Informações Complementares

BRM 43A, BRG43A

Brastemp

Este boletim deve ser anexado ao Boletim Técnico BT 0360 datado de 20.08.98 (Lançamento Refrigeradores Frost Free BRM 43A e BRG 43A), onde tivemos algumas modificações no produto antes do lançamento.

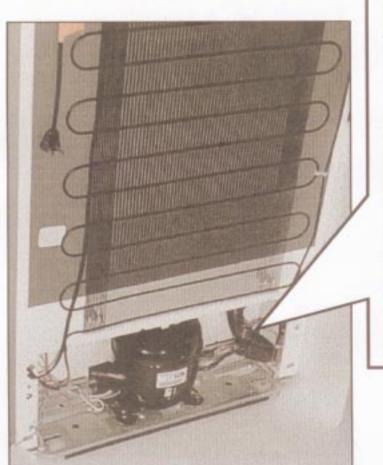
A Rede Elétrica Principal do Gabinete foi modificada de forma a impossibilitar a montagem errada dos componentes elétricos do produto, com isso a mesma passou a ter mais um chicote que foi denominado "Rede Elétrica Superior", que pode ser visualizada pela Foto 1 do Item 7.1 - Anexos.

Quanto a montagem e desmontagem da "Rede Elétrica Superior", basta conectar/ desconectar da "Rede Elétrica Principal", logo a outra extremidade deve ser ligada/ desligada diretamente a cada componente (Bimetal, Resistência de Degelo, Resistência do Duto de Retorno, Motor Ventilador e Lâmpada).

## 2 - Termostato de Degelo (Bimetal)

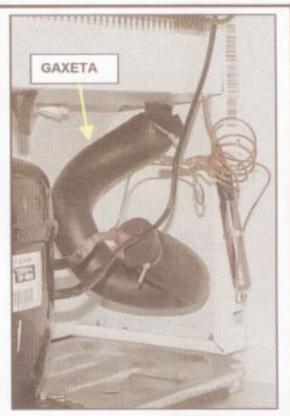
Devido a inclusão da "Rede Elétrica Superior", que liga à Rede Elétrica Principal do Gabinete aos demais componentes elétricos, o conector do Bimetal foi modificado, alterando assim o código de reposição (ver Item 6 - Peças de Reposição), porém a sua faixa de atuação (liga/desliga) não foi modificada. (Foto 1 do Item 7.1 – Anexos)
